Dodatek č. 1 ke Smlouvě o dílo č. OISM 0002/2021

Stavba: **2020034_3 Rekonstrukce odborných učeben ZŠ Kostelní**
dodatek č.1

Změnový list č. 01 – popis a vyčíslení změn

rozpočet 1 – oprava podlahy na chodbě ve 3.NP

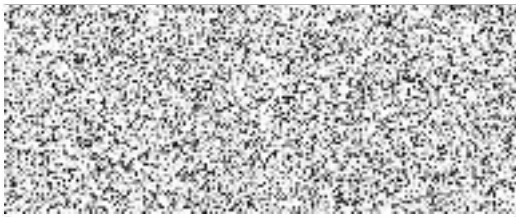
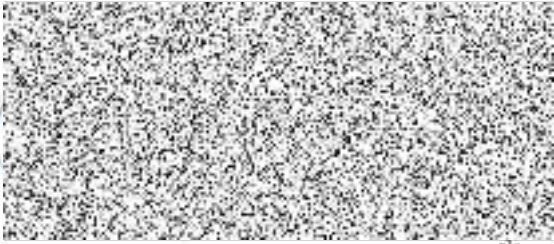
Změna 02 – oprava podlahy na chodbě ve 3.NP
Popis změny
Předmětem změny je oprava skladby podlahy v rozšířené části chodby před novými schody v místech, kde navazuje novější část objektu na starou školu. Po vybourání teracové dlažby v této části chodby bylo zjištěno, že podklad tvoří rozpadající se potěr na dřevěné podlaze (prkenná podlaha na dřevěných povalech v násypu). Byla navržena nová skladba podlahy – odstranit dřevěnou podlahu vč povalů a násypu, záklop dřevěného stropu vyrovnat násypem z keramzitu, položit kročejovou izolaci z podlahové vaty tl. 30mm, zhotovit betonovou mazaninu tl. 60mm s kari sítí 150/150/6mm. Po ubourání části zdiva pro novou konstrukci schodů mezi starou a novější budovou ve 3.NP byla obnažena krajní stropnice. Jedno její zhlaví má zdegradovanou dřevní hmotu. Zhlaví bude vyztuženo ocelovým profilem U č.200 dl. 2m.
Změny rozpočtu
Méněpráce: 0 Kč
Vícepráce: 38.440,49 Kč

stavební objekt 03 – Rekonstrukce odborných učeben
rozpočet 1 – nové povlakové podlahy PVC

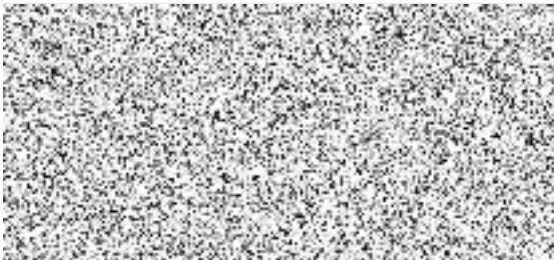
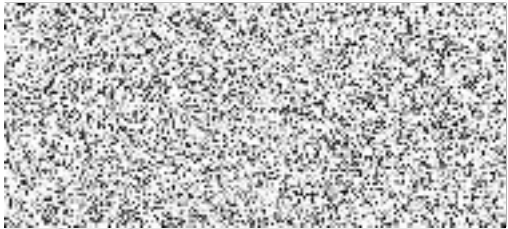
Změna 03 – nové povlakové podlahy PVC
Popis změny
Předmětem změny je doplnění výměry nových povlakových podlah PVC. V opravovaných učebnách – učebny a kabinety chemie, fyziky a počítačů – se předpokládá pokládka nových povlakových podlah. Ve změně je doplněna požadovaná výměra podlah a dále příprava podkladu spočívající ve vysátí, penetraci a provedení vyrovnávací stěrky.
Změny rozpočtu
Méněpráce: 0 Kč
Vícepráce: 164.974,95 Kč
Přílohy
rozpočet změny 03 – nové povlakové podlahy PVC

rozpočet 2 – oprava podlahy v učebně fyziky

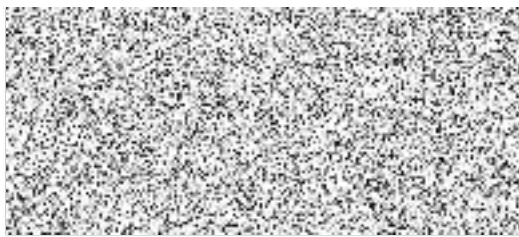
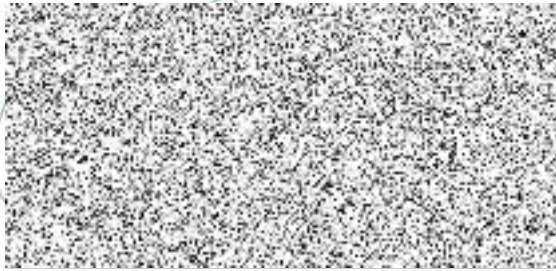
Změna 04 – oprava podlahy v učebně fyziky
Popis změny
Předmětem změny je výměna prvků podlahy v učebně fyziky. Po odstranění původní povlakové podlahy z PVC bylo zjištěno, že podkladem není betonová mazanina, ale šroubovaná podlaha z dřevotřískových desek, která je položena na prkenné podlaze s dřevěnými povaly v násypu na dřevěném stropu. Projektová dokumentace předpokládá rozvody silové elektřiny a datové rozvody k jednotlivým řadům lavic a rozvod vody a kanalizačního připojení katedry. Ve stávající podlaze není možno provést. Proto bylo navrženo – odstranit šroubovanou podlahu z dřevotřísek, na prkna položit tvrzenou podlahovou vatu v tl. 30mm (manipulační prostor pro rozvody elektro) a konstrukci podlahy znovu vytvořit ze dvou vrstev křížem pokládaných a do sebe šroubovaných dřevotřískových desek, s využitím jedné vrstvy desek z původní podlahy (podkladní vrstva).
Změny rozpočtu
Méněpráce: 0 Kč
